19.0665.02

Umwelt-, Verkehrs- und Energiekommission
Basel, 9. Februar 2022

Bericht der Umwelt-, Verkehrs- und Energiekommission

**zur Umgestaltung Rümelinsplatz sowie Schnabel- und Münzgasse
zu einem lebendigen und anziehenden innerstädtischen Begegnungsort
im Zuge notwendiger Erhaltungsarbeiten**

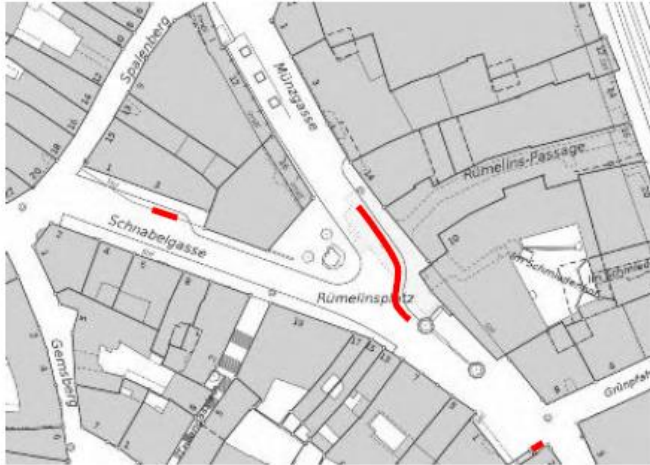
Die Kommission beschäftigte sich zudem ausführlich mit der Anzahl und den Standorten für die künftigen Veloabstellplätze. In Absprache mit dem BVD beantragt die UVEK zwei Projektänderungen: Erstens will die UVEK die Anzahl Veloabstellplätze um 20 erhöhen. Dafür wird auf vier Sitzbänke in den Gassen verzichtet. Der zweite Änderungsantrag betrifft den Sitzkomfort auf dem Rümelinsplatz. Statt direkt auf Stein zu sitzen, soll der Sitzkomfort durch Holzauflagen beim «Plateau am Brunnen» vergrössert werden.

Die Prüfung hat ergeben, dass 20 Veloabstellplätze mehr realisiert werden können, wenn auf vier Sitzbänke (zwei in der Schnabelgasse und zwei in der Münzgasse) verzichtet wird. Damit können nach der Umgestaltung im Projektperimeter 70 Veloabstellplätze angeboten werden. Wenn man die acht Veloabstellplätze im Gerbergässlein dazuzählt, stehen nach der Umgestaltung rund um den Rümelinsplatz 78 Veloabstellplätze zur Verfügung. Gemäss Aussage der Vertreterinnen des BVD ist dies das Maximum an möglichen Veloabstellplätzen, ohne dass eine der anderen Nutzungen, wie z.B. die Boulevardgastronomie, eingeschränkt werden müssen.

Auch wenn der Verzicht auf vier geplante Sitzbänke nicht optimal ist, empfiehlt die Kommission dem Grossen Rat mit 9 zu 3 Stimmen, der Realisierung von 20 zusätzlichen Veloabstellplätzen zuzustimmen. Dies auch, weil zu wenige Abstellplätze dazu führen könnten, dass die zur Verfügung gestellten Sitzmöglichkeiten zugestellt würden.

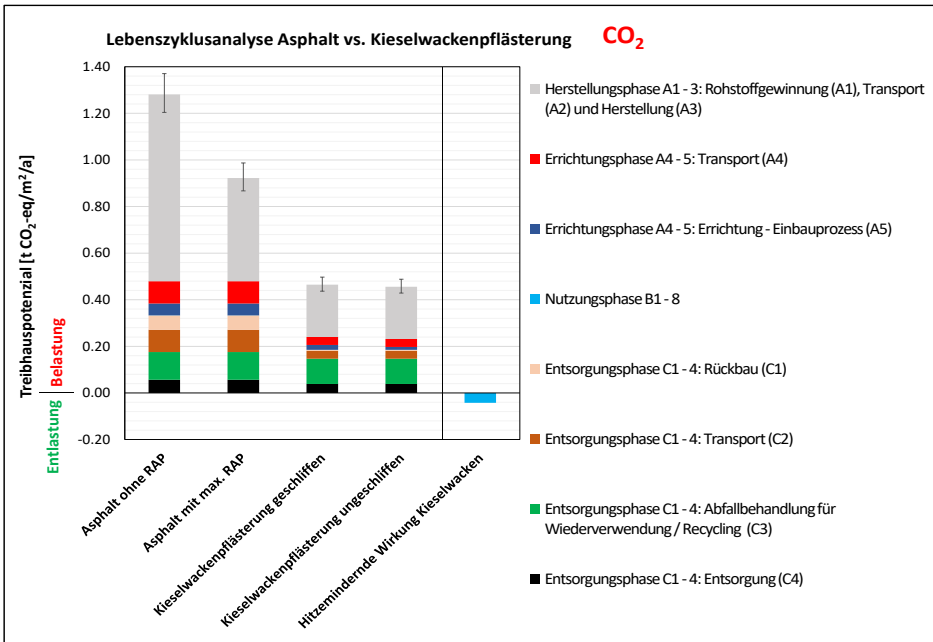
Auf dem Rümelinsplatz ist die vollflächige Pflästerung mit geschliffenen Kieselwackeln vorgesehen. In der Kommission wurde die Frage aufgeworfen, ob ein Teil des Platzes entsiegelt werden könnte. Vom BVD wurde aufgezeigt, dass eine Entsiegelung nur an zwei Standorten in Frage käme, nämlich rund um den Brunnen und beim Plateau vor der Schmiedezunft. Maximal wären 260 qm versickerungsfähige Fläche möglich.

Aufgrund der höheren Versickerungsfähigkeit käme nur eine nicht zementverfugte und somit nicht geschliffene Kieselwackelpflästerung in Frage. Geschliffene Wackeln können nur zementverfugt eingesetzt werden. Als alternativer versickerungsfähiger Belag wäre auch eine Chaussierung grundsätzlich denkbar, aber bei den Nutzungen an diesem Ort keine gute Wahl. Chaussierung bringt gerade nach der Fasnacht grosse Probleme bei der Reinigung mit sich. Auch würde eine Chaussierung mit grösseren Nachteilen für Personen mit Gehbehinderung einhergehen.

Der Antrag, die bezeichneten Orte mit unverfugten und somit nicht geschliffenen Wackeln zu pflästern, wird mit 9 zu 2 Stimmen abgelehnt. Die Verwendung von ungeschliffenen Wackeln würde grosse Nachteile für Personen mit Gehbehinderung nach sich ziehen.

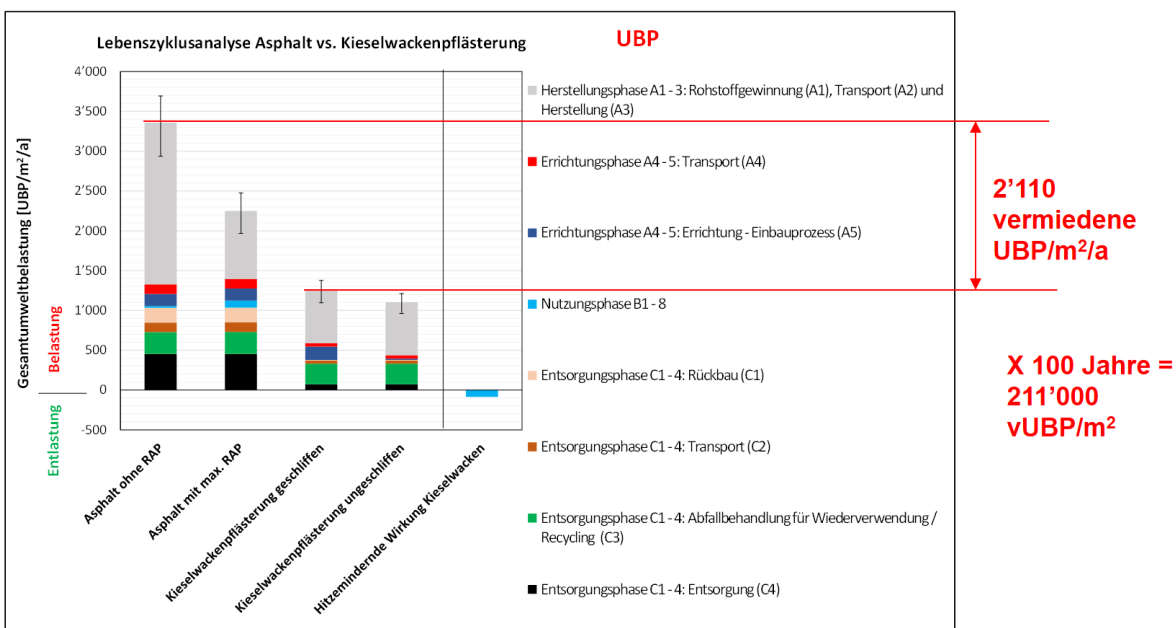
Das Treibhauspotential in kg CO₂-eq pro m² und Jahr stellt sich für die analysierten Beläge im gesamten Lebensweg wie folgt dar:

Die Studie zeigt, dass sich der Einsatz von Kieselwackenpflasterungen anstelle der konventionellen Asphalt-Bauweise ökologisch lohnt. Die ökologische Belastung des Zements in den Fugen wird durch die höhere Liegezeit gegenüber dem Asphalt überkompensiert. Das Ergebnis gilt auch beim Einsatz von Asphalt mit hohen Asphaltgranulat-Zugaberraten (RAP = wiederverwendeter Asphalt). Der Effekt der Hitzeminderung der Kieselwackenpflasterung wurde der Nutzungsphase zugerechnet, da es sich um eine ökologische Gutschrift handelt. Die Hitzeminderung liegt im Bereich von 5-7% bezogen auf die Gesamtumweltwirkung.

2.6.3 Verlängerung Asphaltband auf den Rümelinsplatz

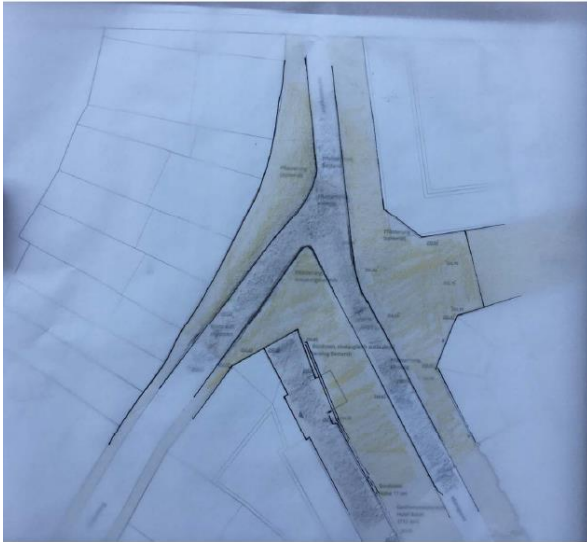
Wie bereits erwähnt, sähen das Gewinnerprojekt des Wettbewerbs und das Gestaltungskonzept Innenstadt die vollflächige Pflasterung des ganzen Projektperimeters vor. Das Ratschlagsprojekt integriert nun aber in den Gassen Asphaltbänder. In der UVEK wurde der Antrag gestellt, dass Asphaltband aus der Münzgasse auf den Rümelinsplatz bis zur Rümelinspassage zu verlängern.

Von Seiten BVD wurde betreffend diesen Antrag ausgeführt, dass die Verlängerung des Asphaltbands auf den Rümelinsplatz zu einer neuen Projektierung führen würde, weil das Platzgefüge neu gefunden und interpretiert werden müsste.

Die UVEK befürwortet das Gestaltungskonzept Innenstadt grundsätzlich. Einleuchtend ist auch, dass das Weiterziehen des Asphaltbands dazu führen würde, dass der Platz gestalterisch nicht mehr gut als solcher zu erkennen wäre. Dennoch ist es der Kommission wichtig, dass die Anliegen von Personen mit Mobilitätseinschränkung bei der Stadtgestaltung stark gewichtet werden.

Nach umfassender Abklärung kommt die Kommission zum Schluss, auf den Antrag zur Verlängerung des Asphaltbands auf den Rümelinsplatz zu verzichten. Im Zuge der Umgestaltung werden alle Stufen (auch Trottoirränder) auf dem Rümelinsplatz entfernt, das Gefälle wird von heute bis zu 6% beim Brunnen auf 4% reduziert. Verwendet werden vollflächig nach neuestem Standard geschliffene Kieselwacken und Entwässerungsrinnen mit sanften Übergängen (wie in der Fasnachtsgasse), die die Mindestanforderungen deutlich übertreffen. Durch all die Massnahmen werden beim Rümelinsplatz durch die Umgestaltung deutliche Verbesserungen im Hinblick auf die Hindernisfreiheit erzielt. Eine Rückweisung für eine neue Projektierung würde die Umgestaltung um viele Monate verzögern. Allerdings muss eine gestalterische überzeugende Lösung (Führungslinie) für Blinde und Personen mit Sehbehinderung in den weiteren Projektverlauf aufgenommen werden.

Variante 1

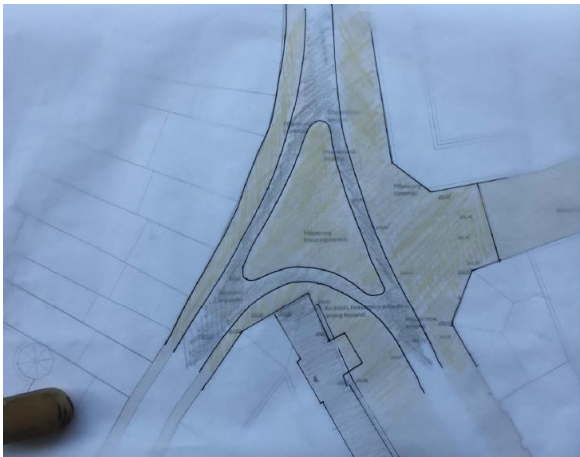
Das BVD wurde beauftragt aufzuzeigen, wie die Verlängerung der Asphaltbänder über den Kreuzungsbereich aussehen könnte. Das BVD hat daraufhin an der Folgesitzung erläutert, dass schon mehrere Kreuzungsbereiche in dieser Belagssystematik gestaltet wurden und drei weitere dementsprechend geplant sind. In Bezug auf den Kreuzungsbereich Spalenberg/Schneidergasse/Münzgasse wurde eruiert, dass – um alle Wegbeziehungen gleichberechtigt zu berücksichtigen – eine Strecke von rund 14 Metern hin zur Hutgasse zusätzlich asphaltiert werden müsste. Dies würde zu einer spinnennetzartigen Lösung führen, die vor Ort schlecht nachzuvollziehen wäre. Es wäre damit zu rechnen, dass aufgrund der wenig intuitiven Wegführung sowieso die meisten Leute über die komfortabel begehbaren geschliffenen Kieselwacken gehen würden. Deshalb wäre es aus planerischer Sicht einzig richtig, alternativ den Kreuzungsbereich vollflächig zu asphaltieren. Verloren ginge dadurch aber eine Hervorhebung der hangseitigen mittelalterlichen Fassaden. Die Asphaltbänder weisen gemäss BVD keine gestalterische Qualität auf, sondern lediglich eine Beziehungsqualität.

Die vollflächige Asphaltierung fand in der UVEK keine Unterstützung, weshalb das BVD damit beauftragt wurde, in Varianten verschiedene Lösungsansätze für asphaltierte Wegbeziehungen aufzuzeigen. Die Idee hinter dem Antrag, die Asphaltbänder zu verlängern, ist nicht jede Abkürzung asphaltieren zu müssen, sondern eine Wegverbindung auf Asphalt anzubieten, die von allen genutzt werden kann, die einen hindernisfreien Belag bevorzugen würden.

Für den Fall, dass nicht an einer vollflächigen Pflasterung festgehalten würde, fanden die Varianten 1 und 3 gegenüber Variante 2 mehr Unterstützung. Die Variante 2 geht bereits wieder in Richtung vollflächige Asphaltierung. Bei Variante 1 wurden die Kanten kritisiert, wobei der Kreuzungsbereich von den Fussgängerinnen und Fussgänger nicht aus der Vogelperspektive gesehen wird. Bei Variante 3 wurde die Randlage der Asphaltbänder kritisch beurteilt. Es bestünde die Gefahr, dass der Asphaltbereich von gastronomischen Nutzungen, wie z.B. von Cafés oder auch von Verpflegungsständen während Veranstaltungen, verstellt würden. Bei der Ausmehrung wurde am Schluss Variante 3 der vollflächigen Pflasterung gegenübergestellt. Die Kommission beschloss mit 7 zu 5 Stimmen bei 1 Enthaltung die vollflächige Pflasterung gemäss Ratschlagsprojekt zu unterstützen.

Mit dieser Entscheidung bestätigt die UVEK die bisherige Praxis in Bezug auf die Gestaltung von Plätzen und Kreuzungen dahingehend, dass Plätze und Kreuzungsbereiche mit Aufenthaltscharakter gemäss GKI zu pflastern sind. Ausschlaggebend war, dass der Standard der Pflasterung mit geschliffenen Kieselwacken sehr hoch ist und für Personen im Rollstuhl über kurze Strecken, im Gegensatz z.B. zu einem Trottoirrand, kein unüberwindbares Hindernis darstellt. An Begegnungsorten mit potentiell Platzcharakter in der historischen Altstadt soll die Aufenthaltsqualität im Fokus der Wahrnehmung stehen, nicht das Verkehrsnetz. Die Erarbeitung der Skizzen war für die Kommission sehr wertvoll, weil dadurch die verschiedenen Vor- und Nachteile anhand konkreter Alternativen diskutiert werden konnten.
